线路电缆终端塔护栏立面图

淮安新业电力设计咨询有限公司				工程名称	安澜~老子山T接中城财宏110千伏线路工程		
批准	李斌	校核	王亚东	子项名称	土建卷册	施工图	设计阶段
审定	李斌	设计	徐美美	图纸内容	终端围栏示意图		
审核	陆建峰	制图		专业	土建	图号	S2508S-T0501-13
日期		比例					
专业	会	签	日期

线路电缆终端塔护栏平面图

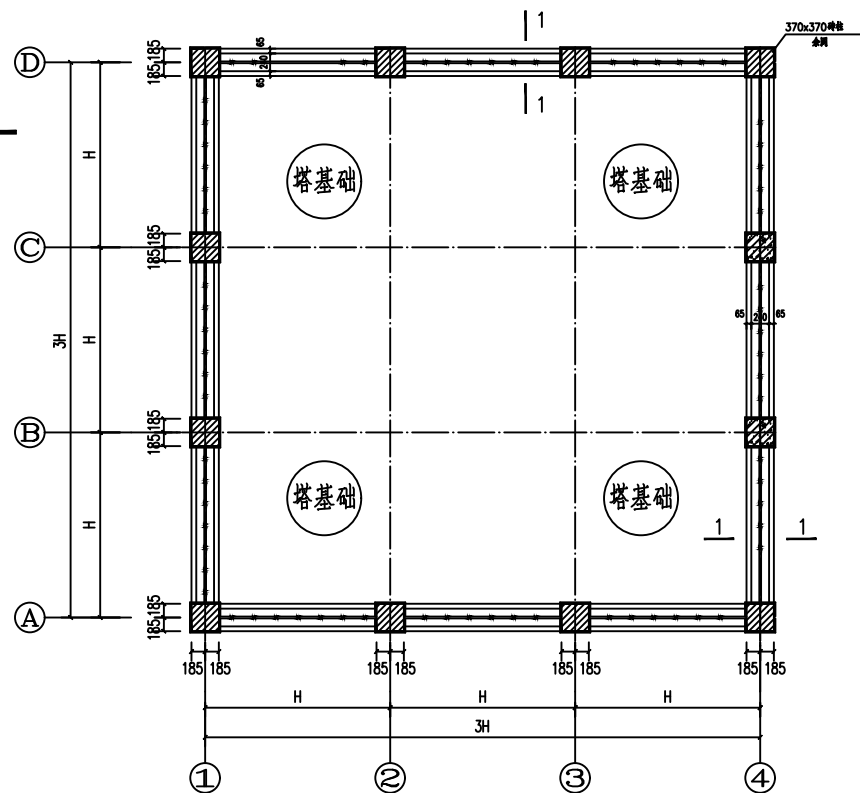
*本次设计变更增加7*7围栏两座。
